1201 F/1201 FP

The new model 1201 F offers important improvements in comparison to the previous model (1200 F).

Fig. 1

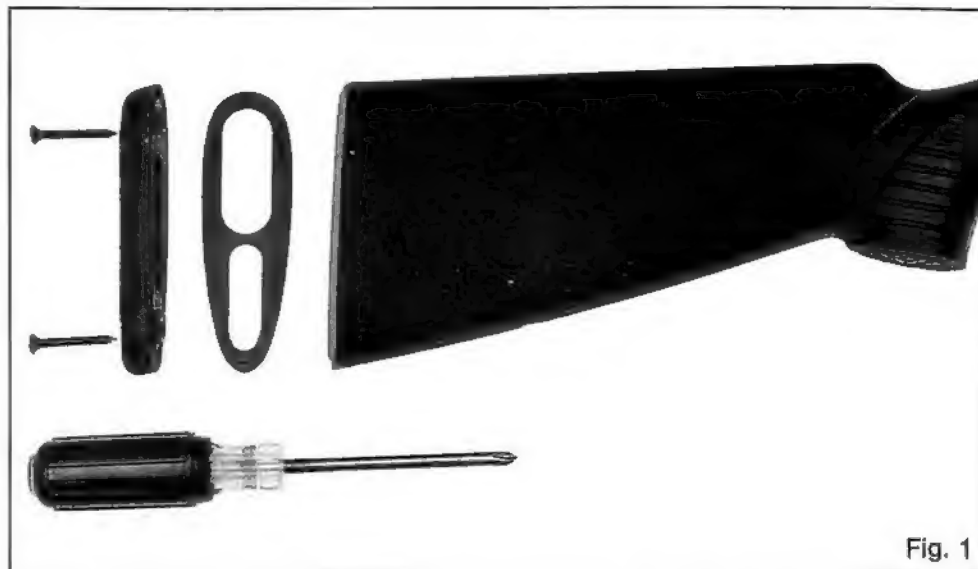
- Disponibilité de canons de 67, 71 ou 76 cm.
- Bande ventilée à pontets.
- Mobilchokes® interchangeables sur demande.
- Possibilité d'augmenter la longueur de la crosse avec des entretoises modulaires (Fig. 1/A) crosse-plaque de couche.
- Possibilité de changer la pente de la crosse par truchement d'un jeu d'entretoises de trois mesures (Fig. 2/B).

- Disponibilità di canne in lunghezza di 67, 71, 76 cm.
- Bindella ventilata a ponticelli.
- Mobilchoke® intercambiabili a richiesta.
- Possibilità di aumentare la lunghezza del calcio mediante inserti modulari (Fig. 1/A) tra calcio e calciolo in gomma.
- Possibilità di variazione della piega del calcio a mezzo di set piastrine - spessori di 3 misure (Fig. 2/B).
